**RAPPORT DE L'INSPECTION DES  
INSTALLATIONS CLASSEES  
POUR PRESENTATION EN CDNPS**

V3-AM/2016-37

**OBJET** : *Rapport de présentation à la CDNPS  
Société Le Chemin de Saint Druon  
Demande d'autorisation d'un parc éolien de 5 aérogénérateurs sur la commune de RUESNES*

Carte 47 Localisation des axes locaux de déplacements des passereaux et limicoles en période de migration postnuptiale

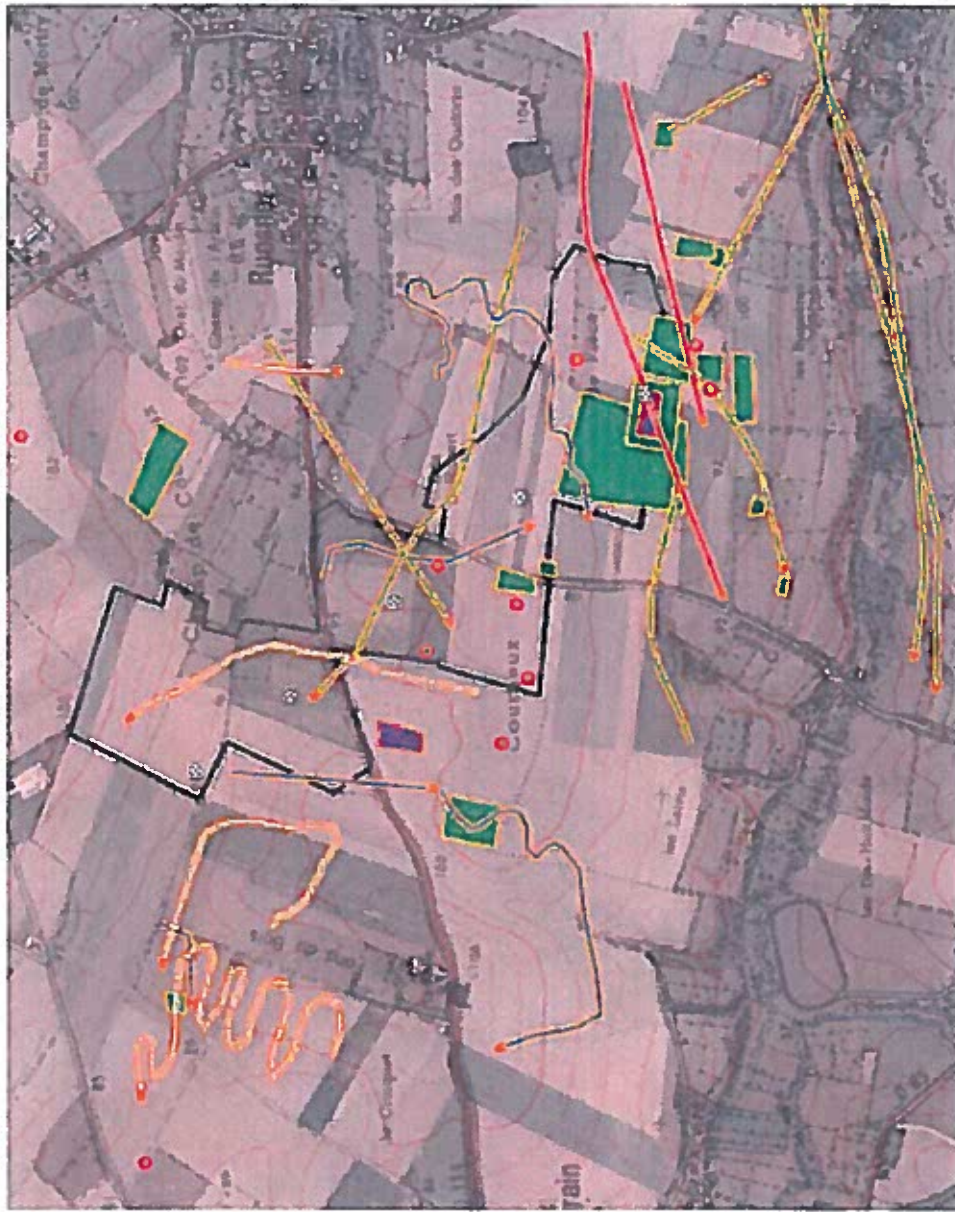
*Les inventaires ont mis en évidence des axes locaux de déplacement de l'avifaune en période de migration postnuptiale : un axe principalement fréquenté par les Passereaux dont le flux et la largeur sont importants et deux axes secondaires au sud de l'aire d'étude qui concernent le groupe des Limicoles. L'implantation des éoliennes du projet est perpendiculaire à l'axe principal de déplacement de l'avifaune. L'éolienne R4 est implantée au sein de la zone matérialisant la largeur du flux de l'axe principal, l'éolienne R3 est à proximité immédiate de ce dernier et l'éolienne R5 est quant à elle implantée à proximité immédiate de l'axe de déplacement des Limicoles. Compte tenu de l'implantation de l'ensemble des éoliennes du projet perpendiculairement aux voies de déplacements de l'avifaune en migration postnuptiale identifiées, de la proximité immédiate des éoliennes R3, R4 et R5 avec ces voies de déplacements, de la fréquentation enregistrée lors des inventaires et des hauteurs de vol situées dans le rayon d'action des pales, les impacts par collision notamment pour le Vanneau huppé et le Pluvier doré sont considérés comme significatifs par l'inspection et donc non acceptables en l'absence de mesures d'évitement ou de réduction.*

CONSIDÉRANT que l'éolienne R4 est implantée au sein de la zone matérialisant la largeur du flux de l'axe principal de déplacement de l'avifaune et que l'éolienne R3 est à proximité immédiate de ce dernier ;

CONSIDÉRANT que l'éolienne R5 est implantée à proximité immédiate de l'axe de déplacement des Limicoles et sur une zone favorable au stationnement migratoire et hivernal de deux espèces de Limicoles sensibles (Vanneau huppé et Pluvier doré).
